STUDER

Service Information

Software A810 01/88

SI 116/88

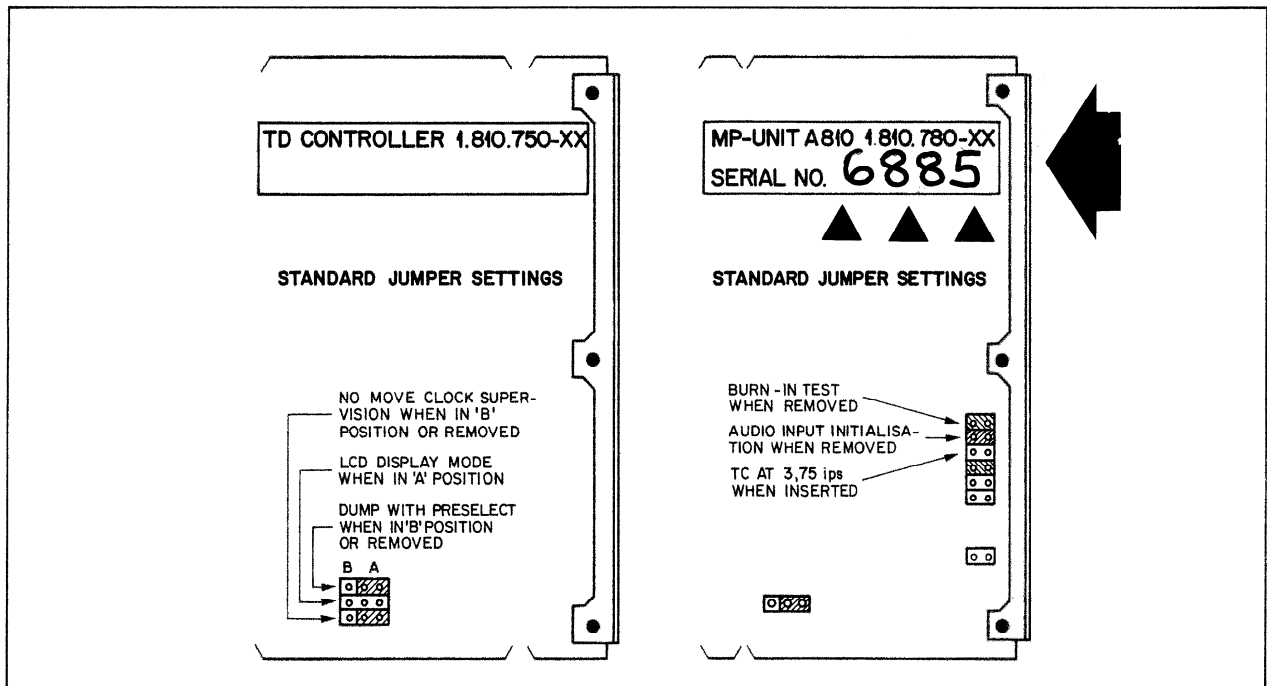
Only the three EPROM's and the designation label 1.810.780.22 on the MPU PCB need to be replaced. See layout below.

Auf diesem MPU Bestückungsplan muss C5 10 μ F (59.26.2100) betragen.

Check that C5 on this MPU-layout is 10 μ F (59.26.2100).

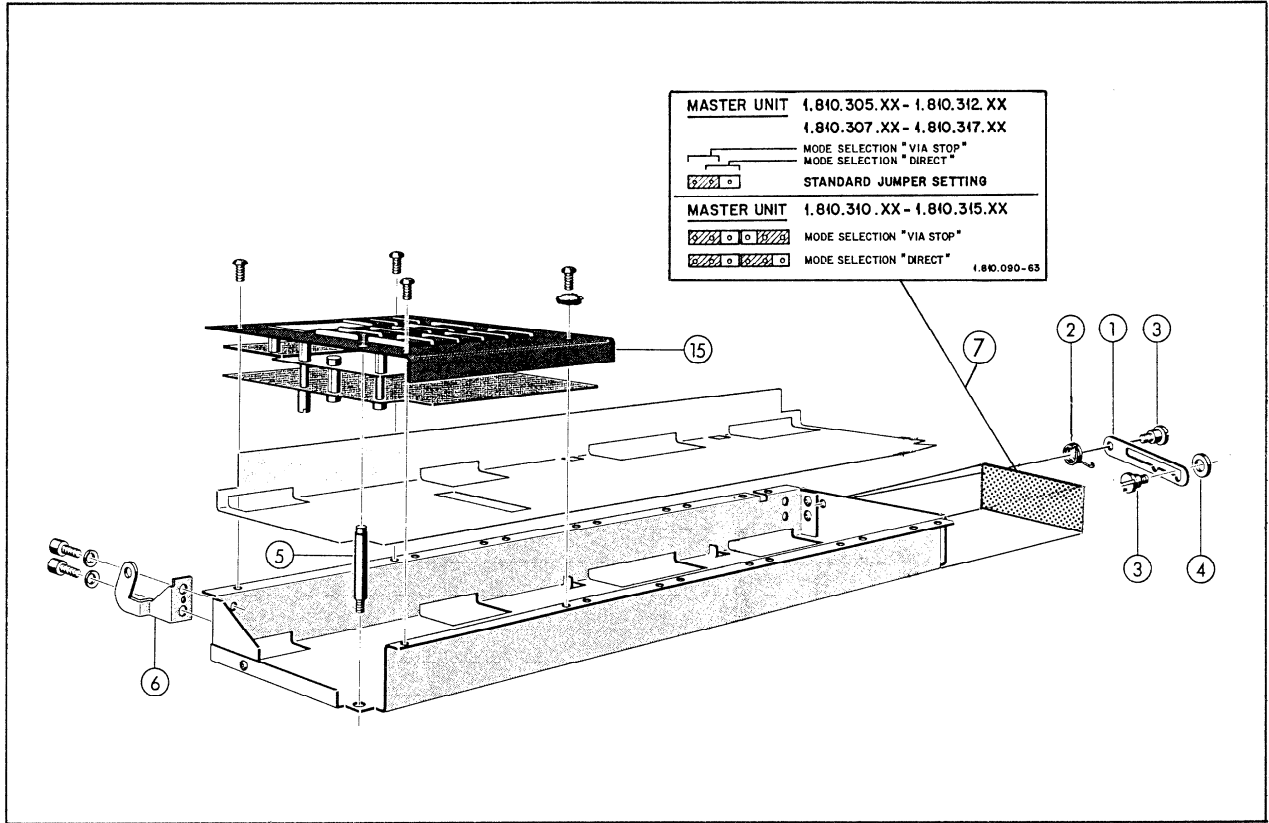
Sollten nach dem Software-Wechsel unerwartete Zustände auftreten, (wie z.B. Aussteigen aus der Aufnahme nach einigen Minuten Betrieb mit Anzeige EEE1 oder EEE2), so ist das RAM auf der MPU Karte zu löschen. Dazu RAM (IC 6) herausnehmen und die beiden Anschlussreihen mit einem Schraubenzieher kurzschliessen. Dabei ist es unerlässlich, dass die Audioparameter vorher ausgelesen werden, ansonsten die Maschine neu eingemessen werden muss.

If the tape recorder shows unexpected conditions after the software change (as i.e. drop out of record mode after a few minutes in operation and the display indicates EEE1 or EEE2) erase the RAM on the MPU PCB. For this remove the RAM (IC 6) and short circuit both rows of connection pins with a screwdriver. Before doing this it is necessary that the audioparameters are saved on tape, otherwise the tape recorder will have to be realigned.

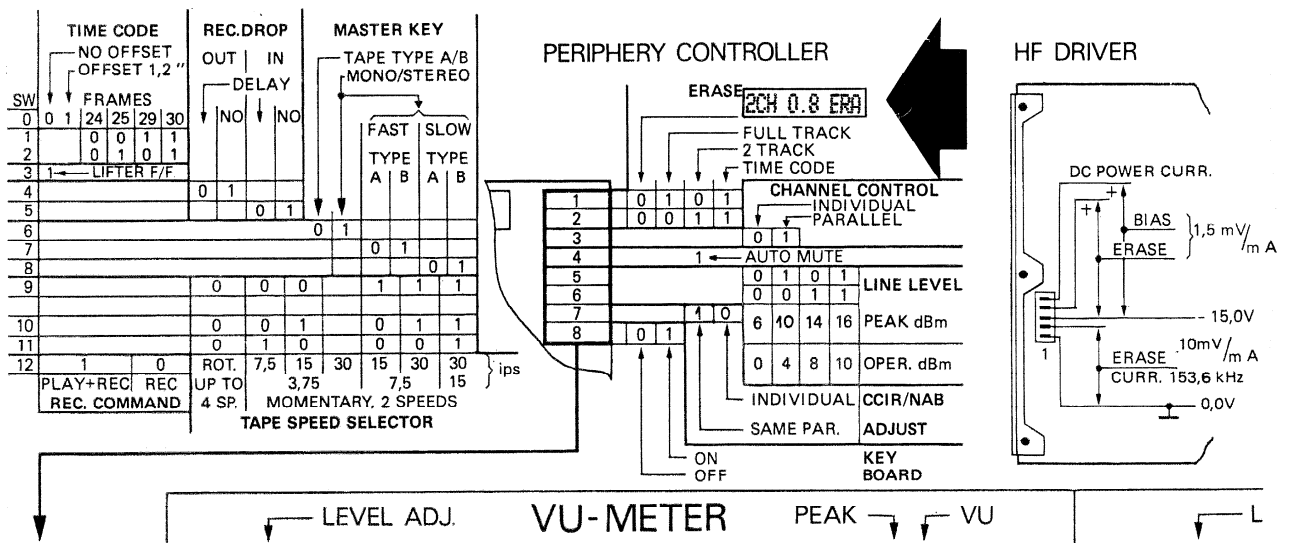
Open command unit panel and stick the label ⑦ (1.810.090.63) for the jumper settings of the masterpanel onto the right hand side of the command unit panel.

Attach the additional label 1.810.090.64 for the DIL-switch settings of the PERIPHERY-CONTROLLER onto the large programming table.

PARALLEL REMOTE CONTROLLER PCB 1.810.738-00 GR23

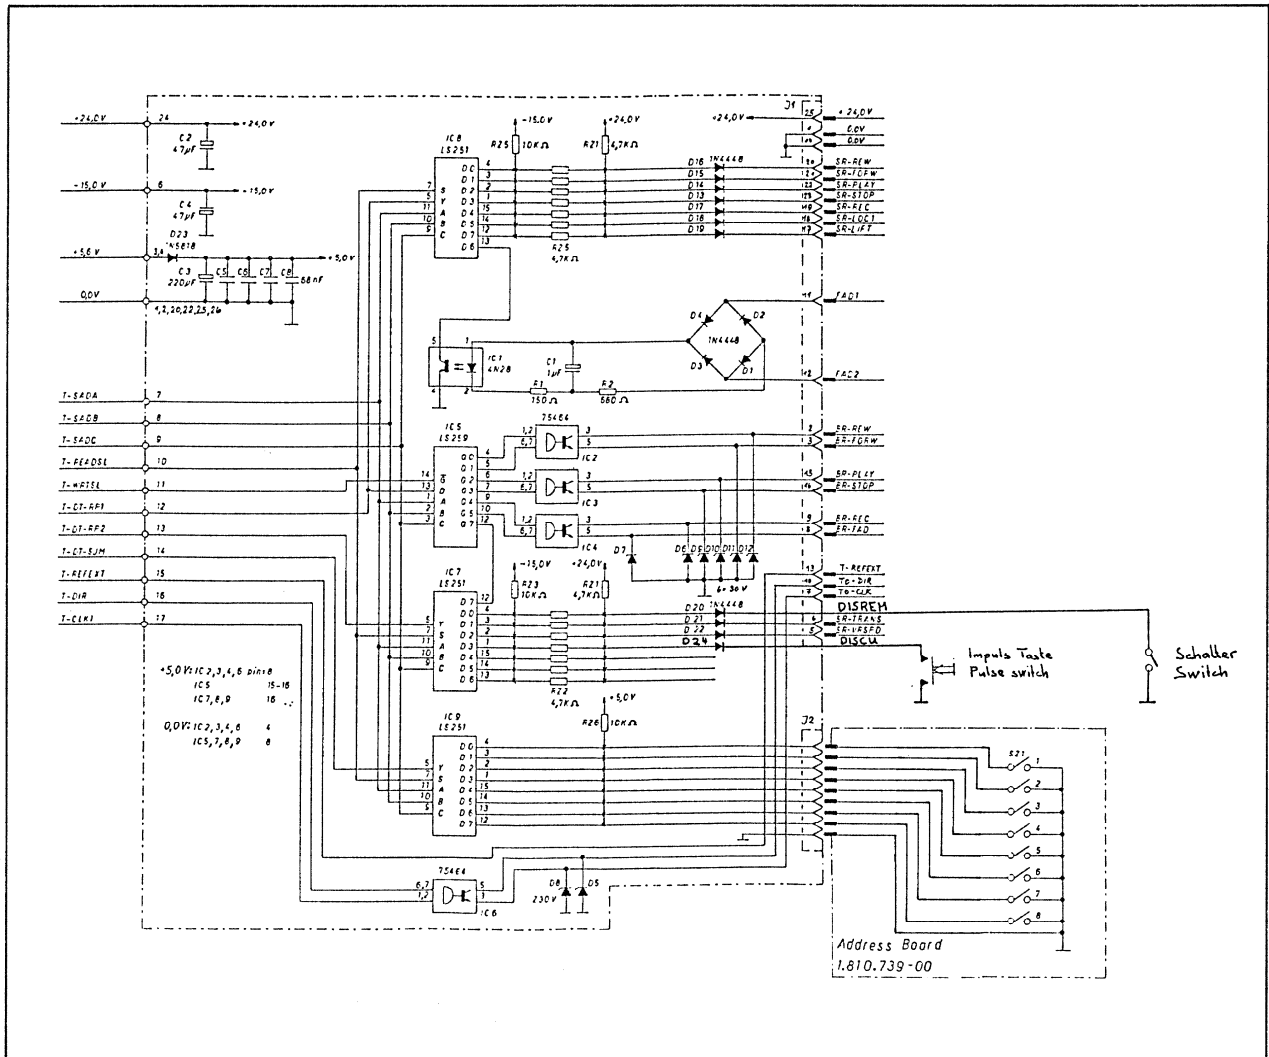
From the parallel remote controller PCB 1.810.738.00 it is possible to disable the internal command unit or the external remote control alternatively.

To disable the commands from the external remote control, apply 0V to the cathode of D20 on the parallel remote controller PCB 1.810.738.

To disable the commands of the internal command unit, connect a diode D24 to the resistor network RZ1 / RZ2 and apply 0V to cathode of this diode.
See circuit diagram below.

These signals are not available on the parallel remote control socket.
For example: To disable the command unit from an external device an additional wire will be required.
